美雅苑-联排住宅方案调整公示图

已批方案 D-A 轴立面图

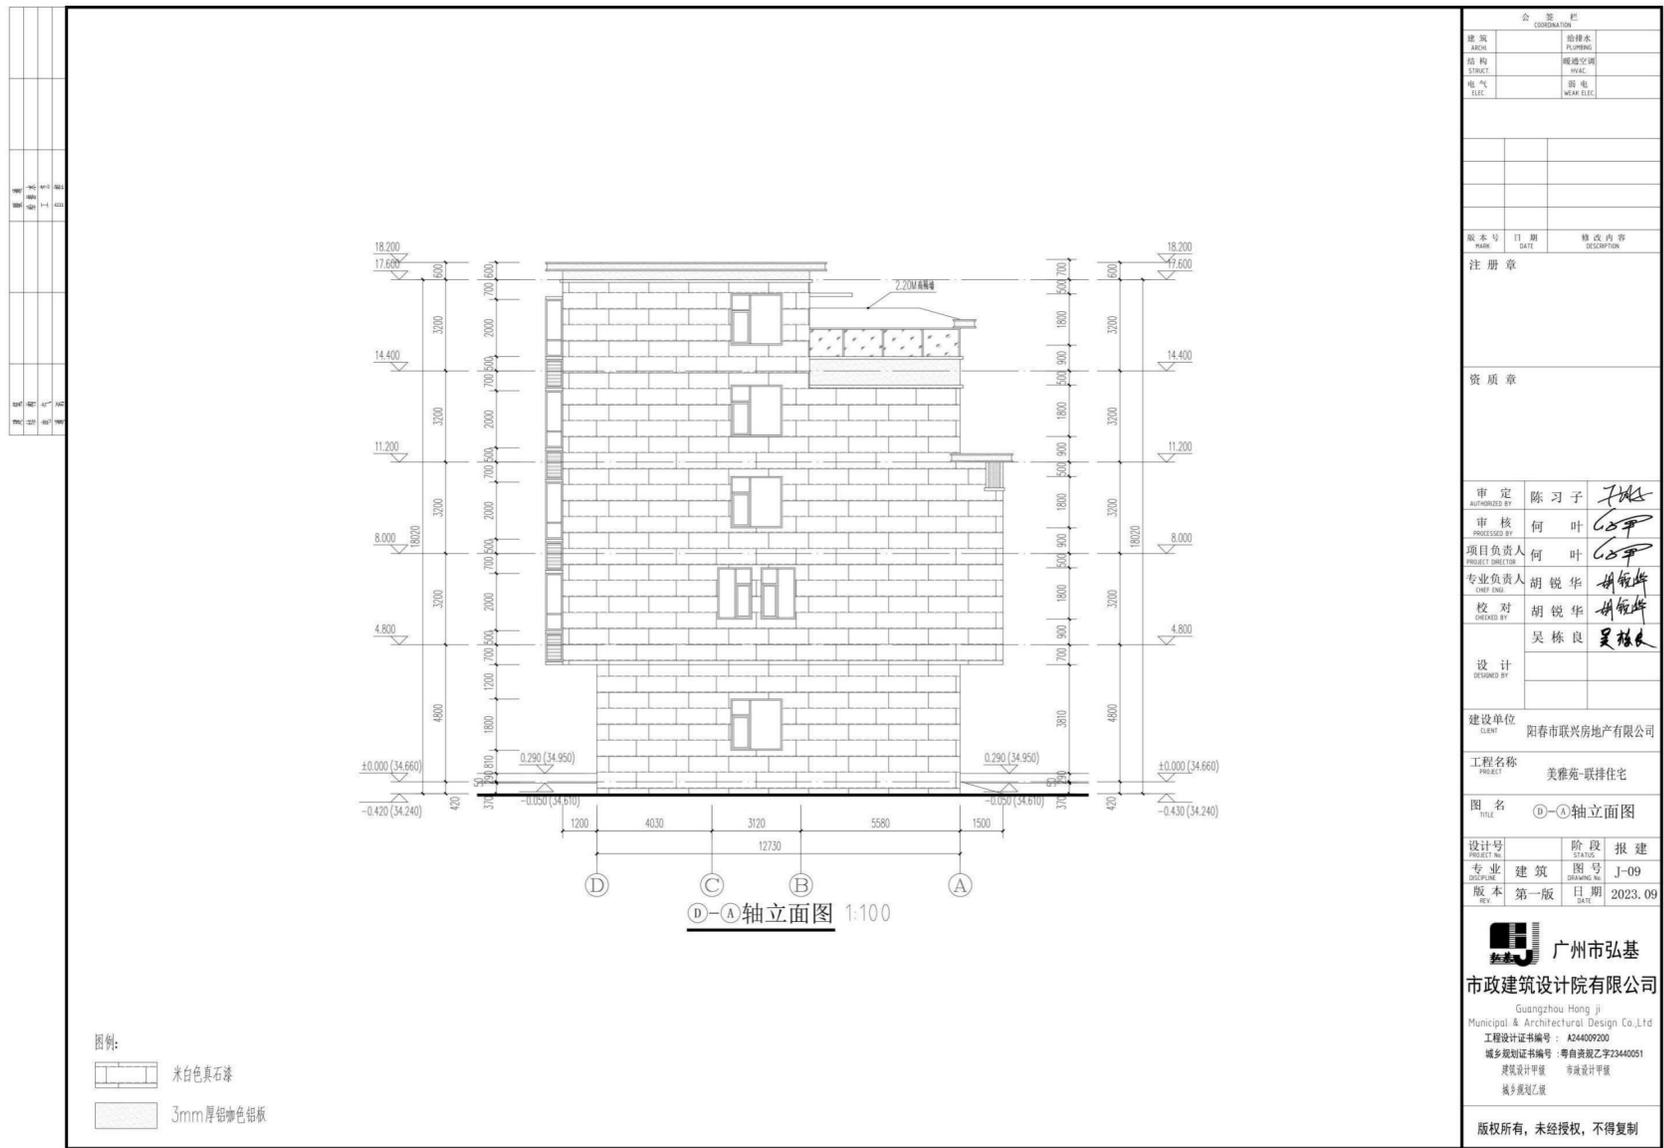
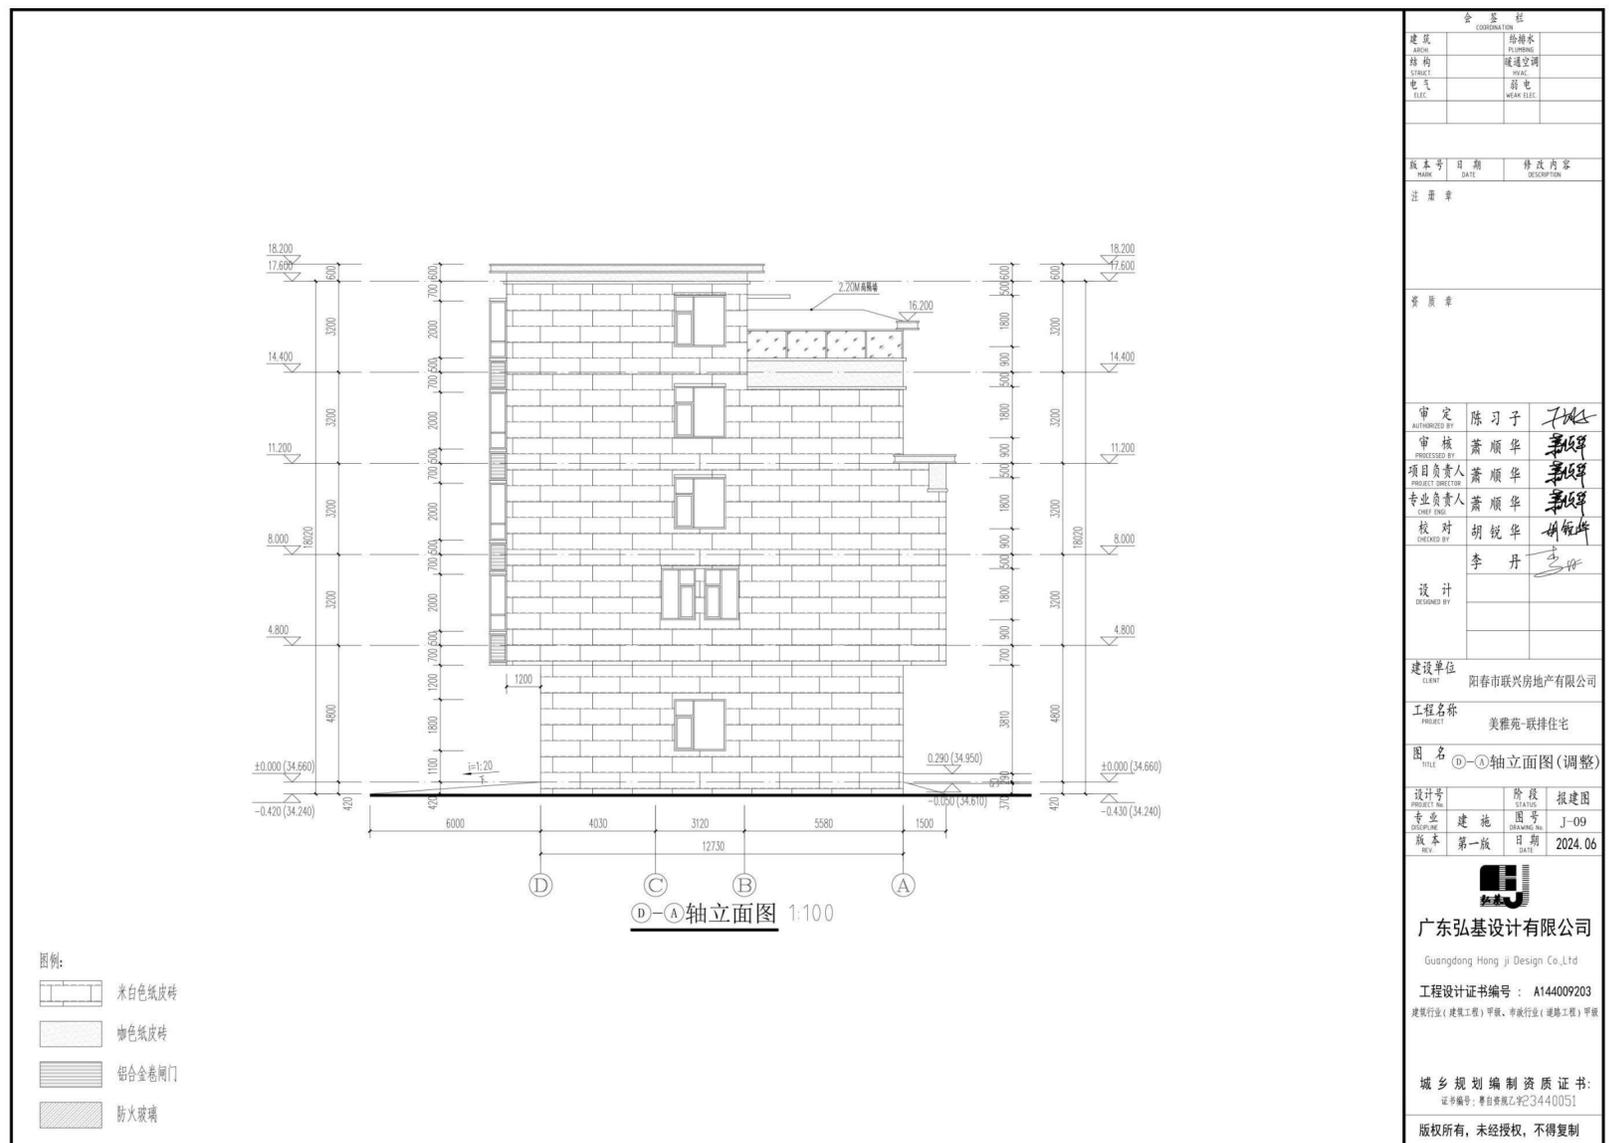
调整内容说明: 已批方案外立面材质米白色真石漆修改为米白色纸皮砖; 已批方案外立面材质 3mm 厚铝咖色铝板修改为咖色纸皮砖。

已批方案 A-D 轴立面图

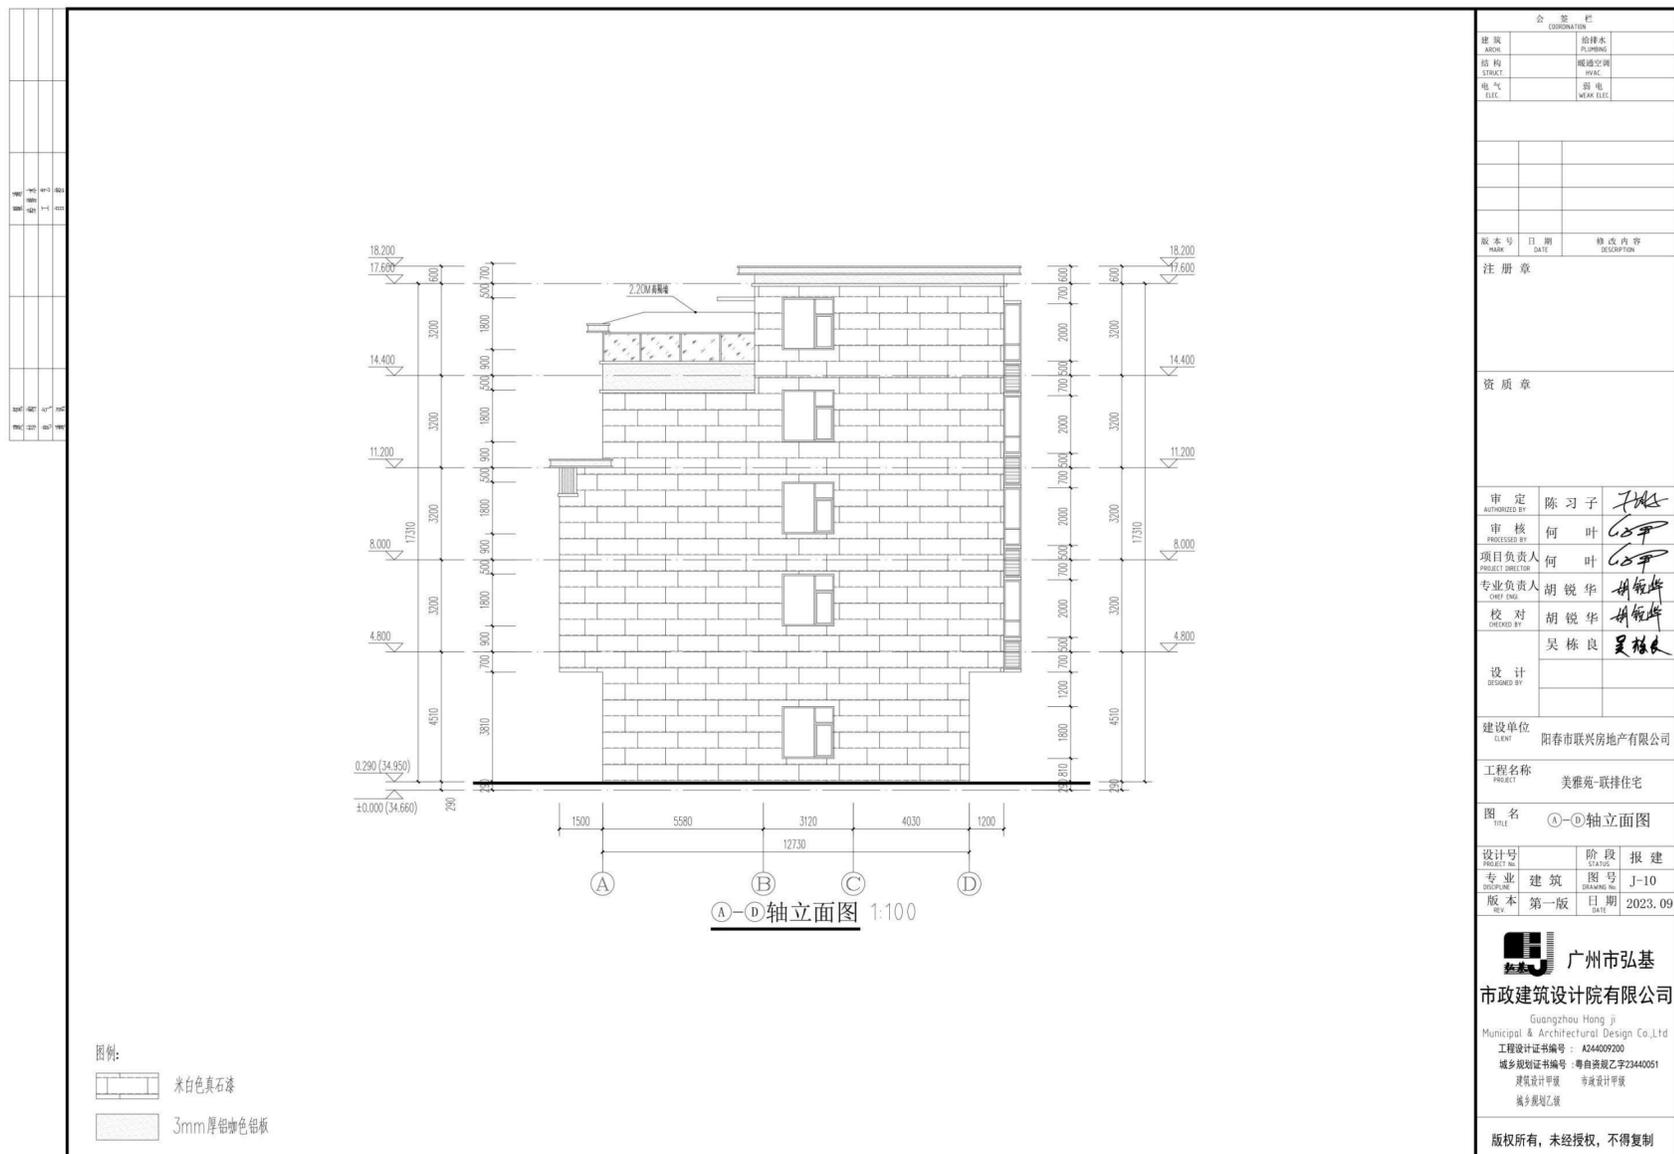
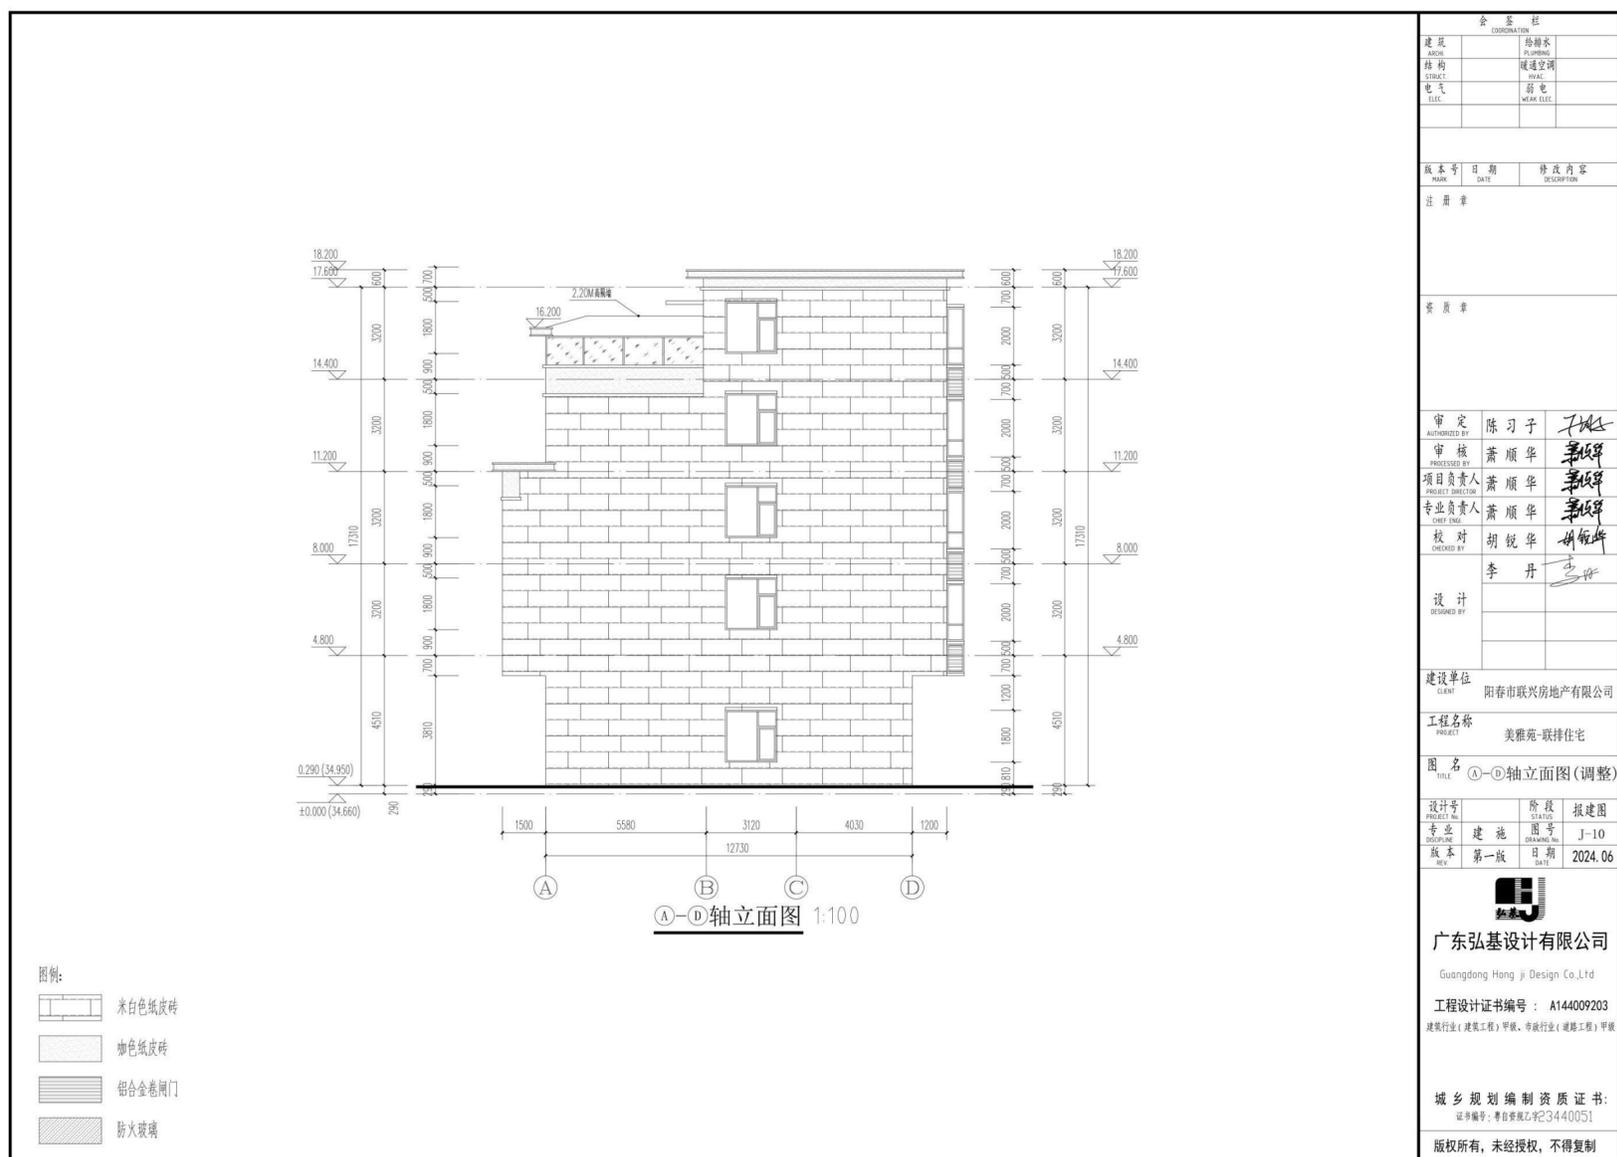
调整内容说明: 已批方案外立面材质米白色真石漆修改为米白色纸皮砖; 已批方案外立面材质 3mm 厚铝咖色铝板修改为咖色纸皮砖。

已批方案 1-1 剖面图

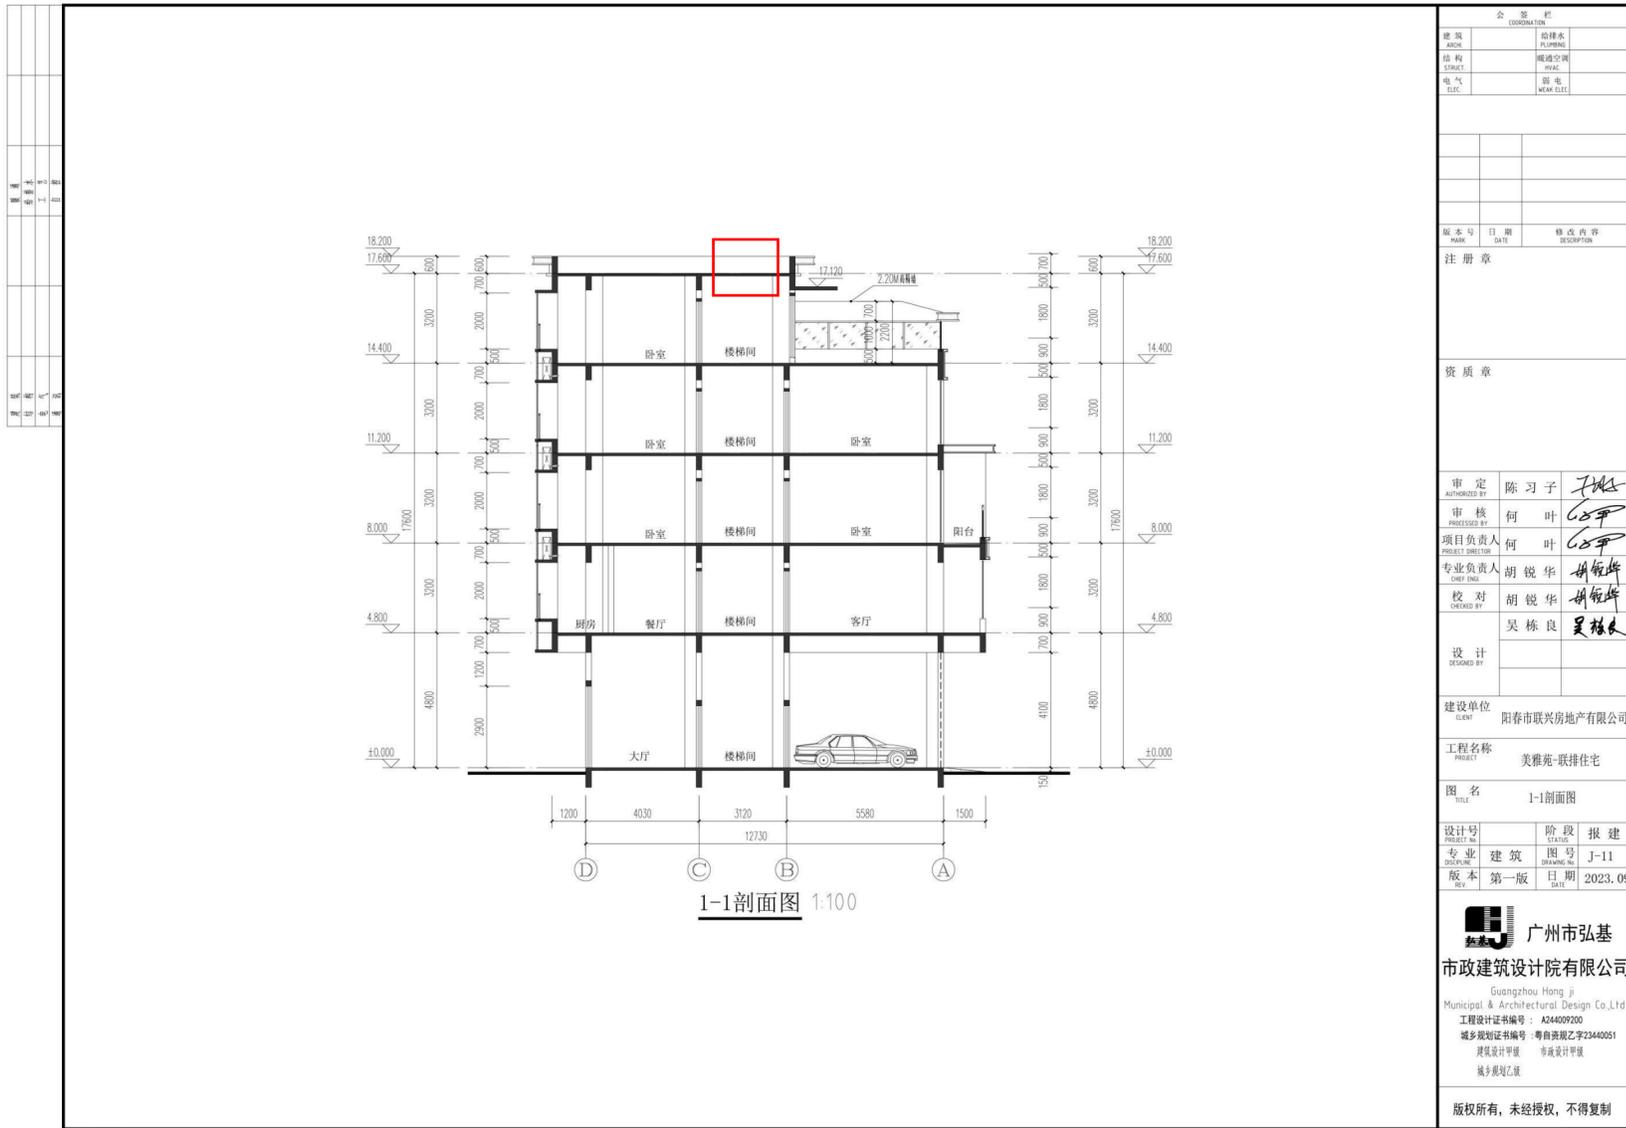
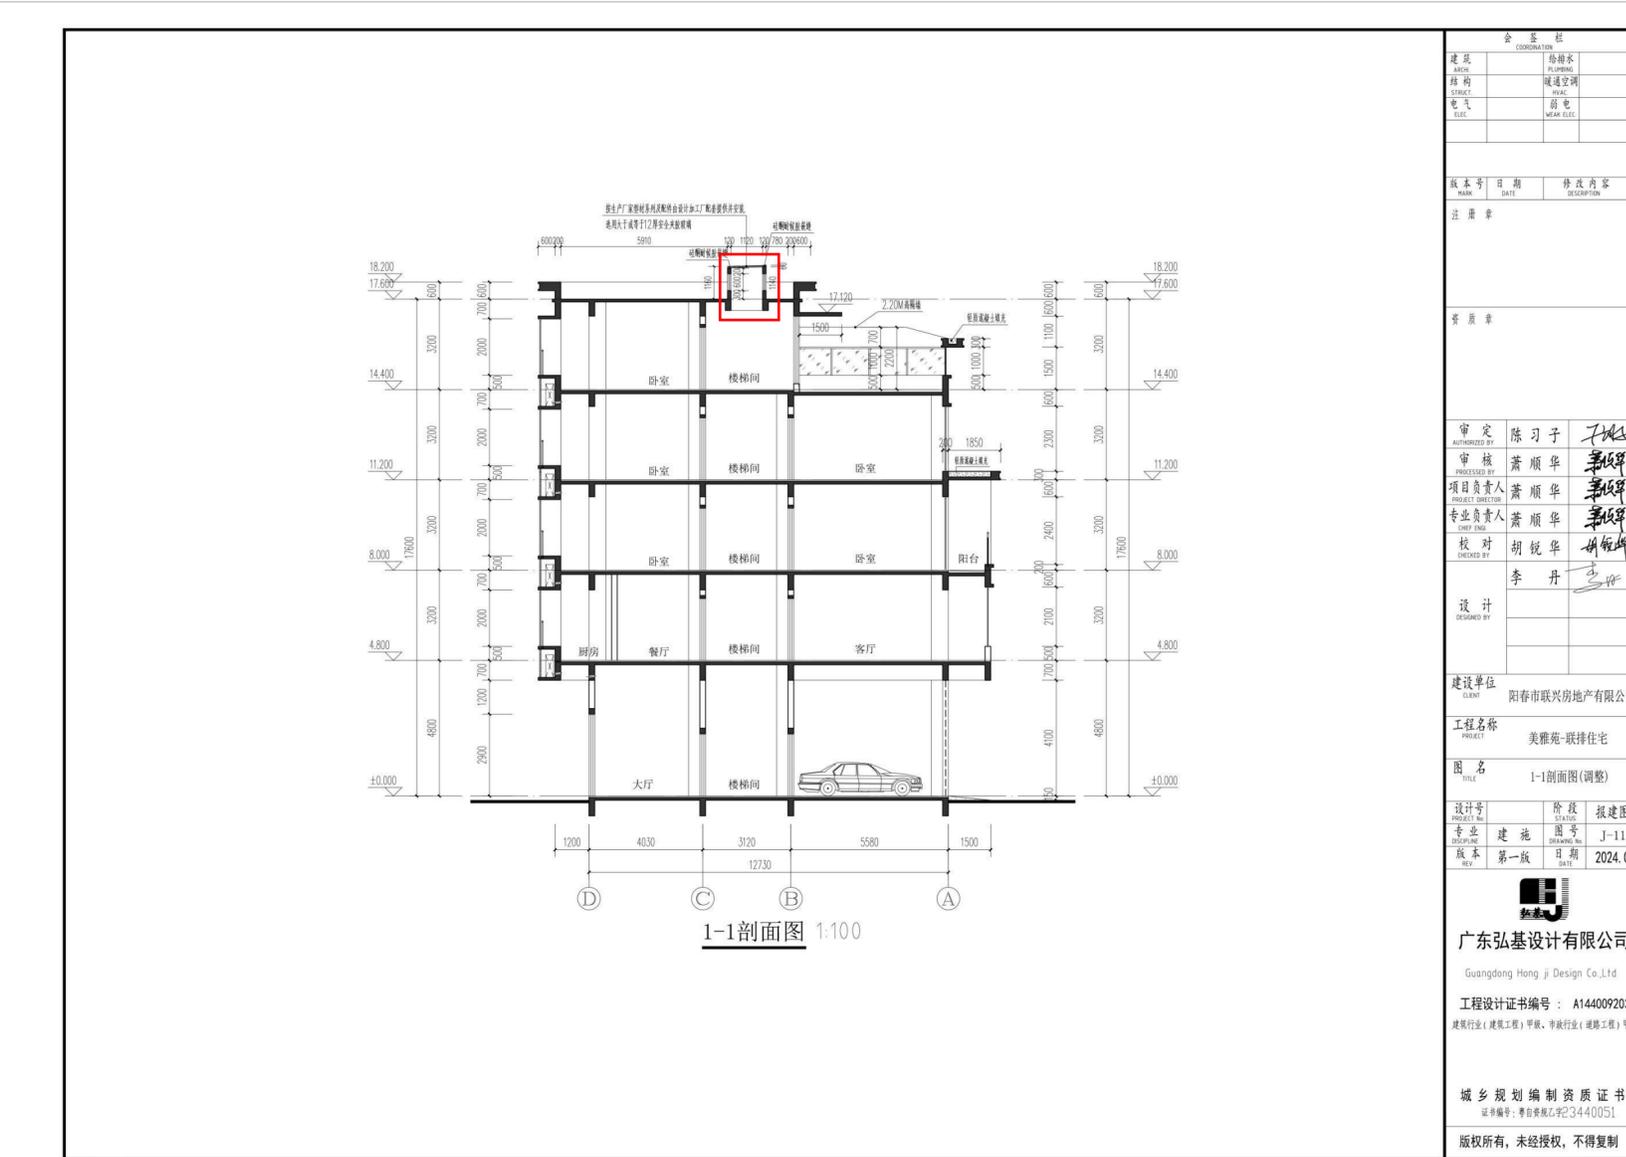
1.调整内容说明: 已批方案外立面材质米白色真石漆修改为米白色纸皮砖; 已批方案外立面材质 3mm 厚铝咖色铝板修改为咖色纸皮砖。已批方案方案剖图屋面无采光天窗, 经审图提出意见剖面图补充采光天窗。
